増設多核種除去設備 前処理設備改造に伴う 実施計画の変更に関する補足説明資料

2021年7月28日

東京電力ホールディングス株式会社

3. 前処理設備改造の概要（変更前）

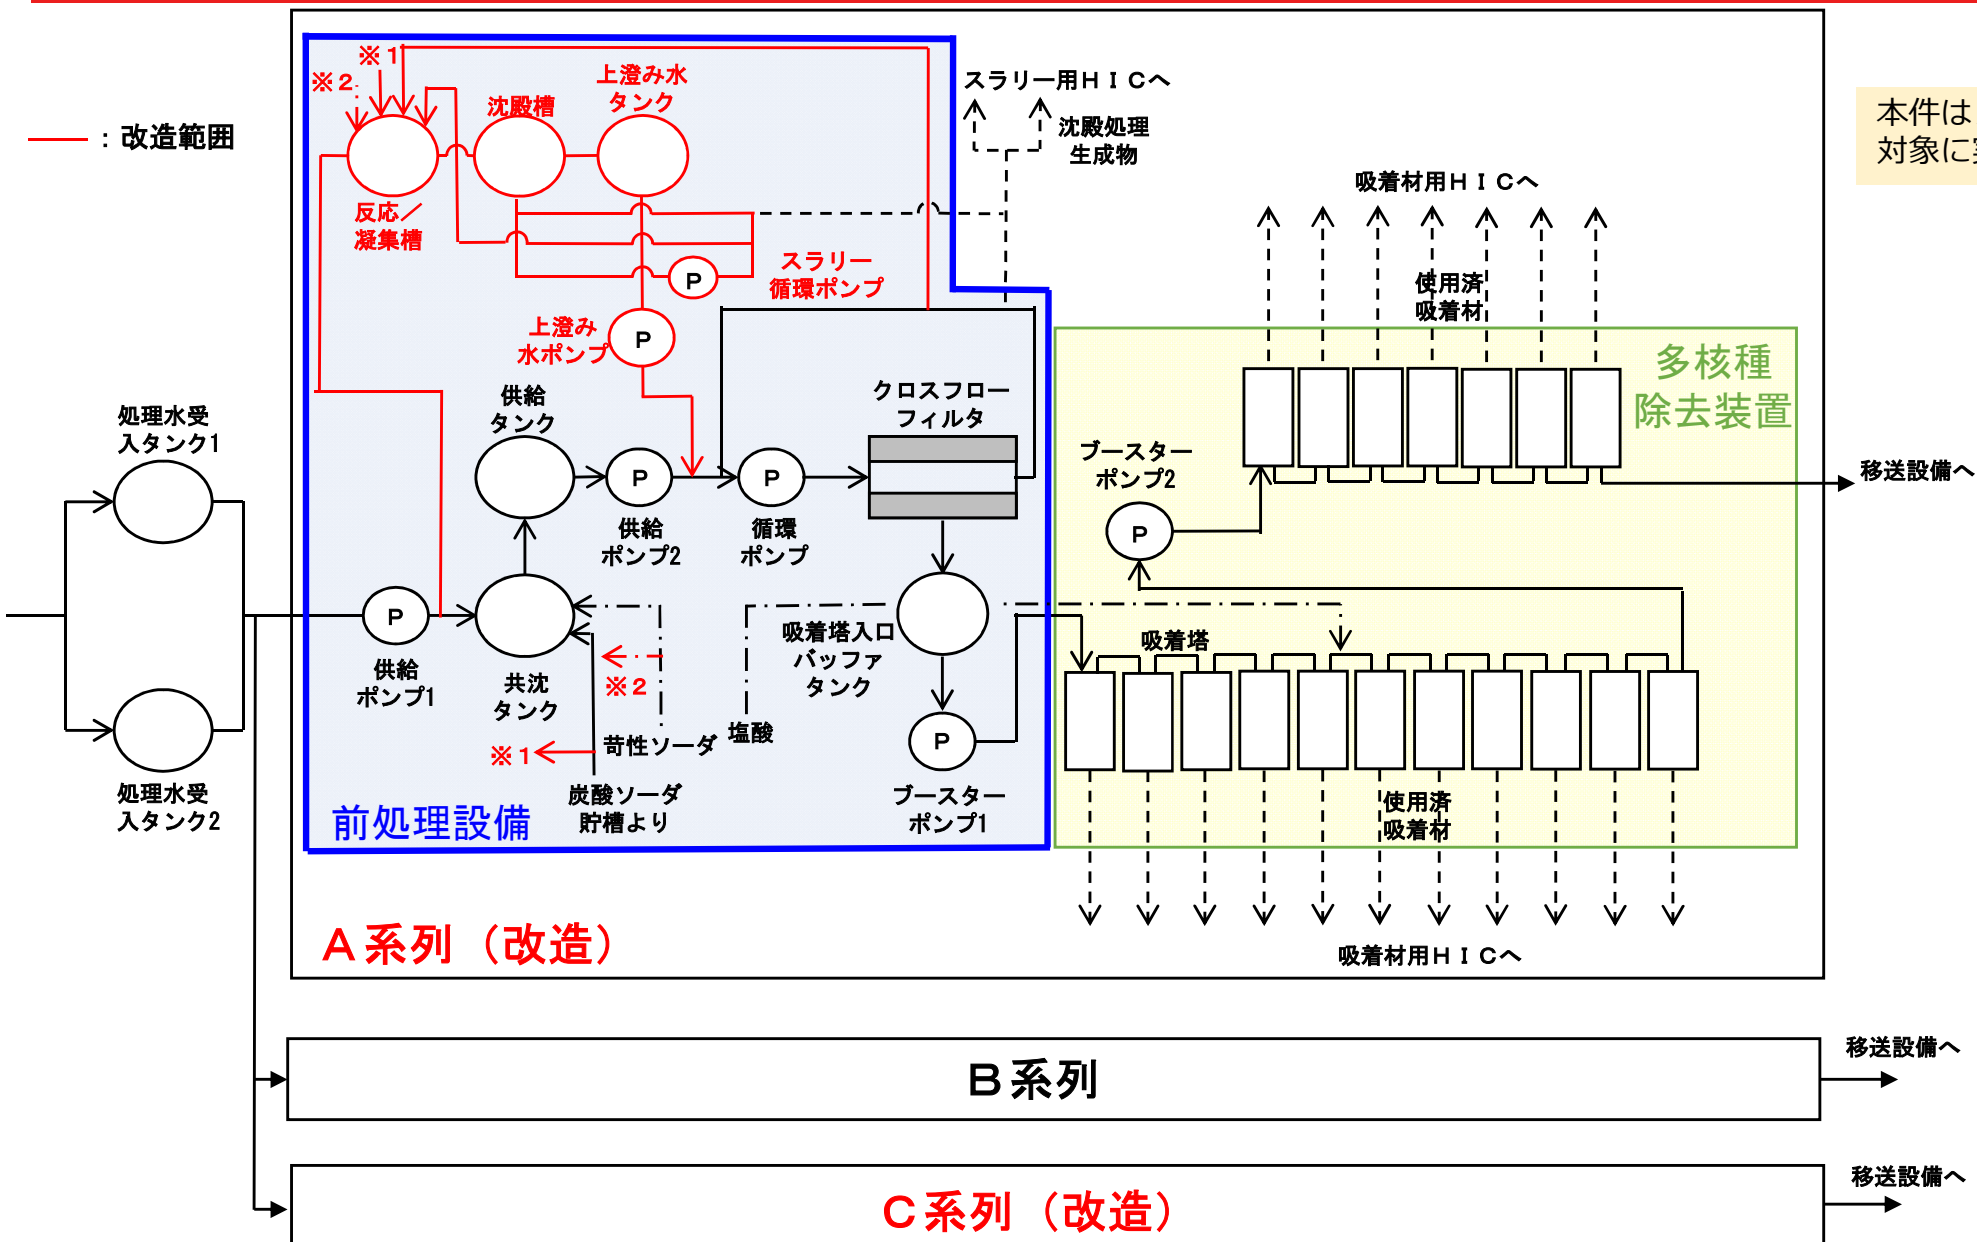
本工事では、スラリーの回収効率を向上させることを目的に前処理設備改造を実施し、処理プロセスの改善を図る。

- ・ CFFではスラリーを含む水をろ過し、ろ過された水は後段の吸着塔へ、残ったスラリーは循環濃縮し、高性能容器（HIC）に排出
⇒処理対象水中のCa, Mg濃度低下により微粒子状のスラリーがCFFを詰まらせる要因（閉塞しやすい）※1

※1：RO濃縮塩水の全量処理が完了した2015年5月以降、処理対象水中のCa/Mg濃度が低下しており、スラリー粒径が運転開始当初より小さいため閉塞しやすい

3. 前処理設備改造の概要（比較）

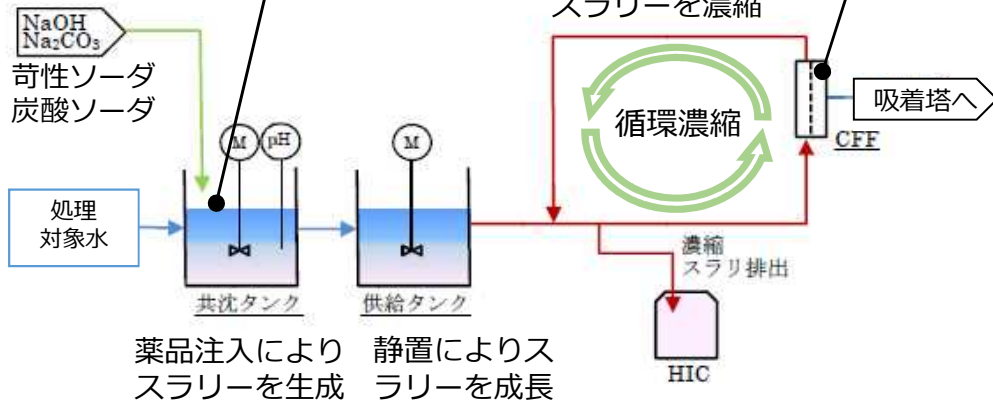
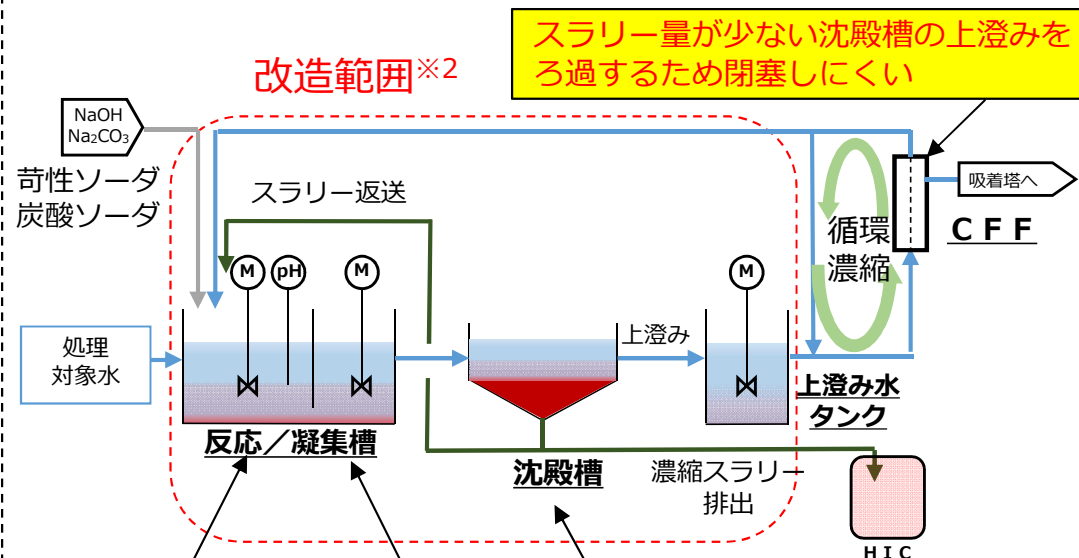
薬液注入により処理対象水中のCa, Mgをスラリー化

変更後（スラリー返送式）

①薬剤添加により、返送したスラリー表面でCa, Mgが析出 ⇒ 凝集物を生成

②反応槽～凝集槽でスラリーが循環・滞留する間に凝集物同士が結合
⇒ スラリー粒径の粗大化

③粗大化し、沈降性が向上したスラリー粒子は、沈殿槽でスラリーと上澄み水に容易に分離

※2：改造前の共沈タンク、供給タンク及び移送配管は撤去せず、改造前の処理プロセスでも処理可能な構成とする。
